COMMISSION ROYALE DES MONUMENTS ET DES SITES
KONINKLIJKE COMMISSIE VOOR MONUMENTEN EN LANDSCHAPPEN

N/Réf. : BXL20370_706_SUIVI **BRUXELLES. Eglise Notre-Dame au Sablon**
Gest. : GM (= Monument classé)
V/Réf. : 2043-0007/27/2020-145 Pu **SUIVI DE CHANTIER : Déplacement des fonts baptismaux existants**
Corr: Coralie Jacques **dans l'avant corps de la chapelle Sainte-Ursule**

Avis de la CRMS

Les fonts baptismaux dans la chapelle Sainte-Ursule – photo extr. du dossier de demande de permis 04/PFU/1748565

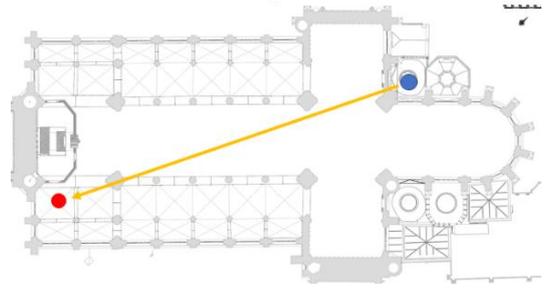
La présente demande répond à cette demande de la CRMS en déplaçant les fonts baptismaux de la chapelle Sainte-Ursule vers l'avant de l'église. La nouvelle implantation correspond davantage à l'implantation habituelle de fonts baptismaux et permet de dégager la chapelle funéraire et d'en améliorer la lisibilité.

Dès lors, la CRMS émet un avis favorable sur la proposition. Elle demande cependant de prendre les mesures nécessaires pour protéger les revêtements de sol et pour éviter toute dégradation durant le déplacement. Si nécessaire le revêtement de sol présent sous les fonts baptismaux sera restauré dans les règles de l'art.
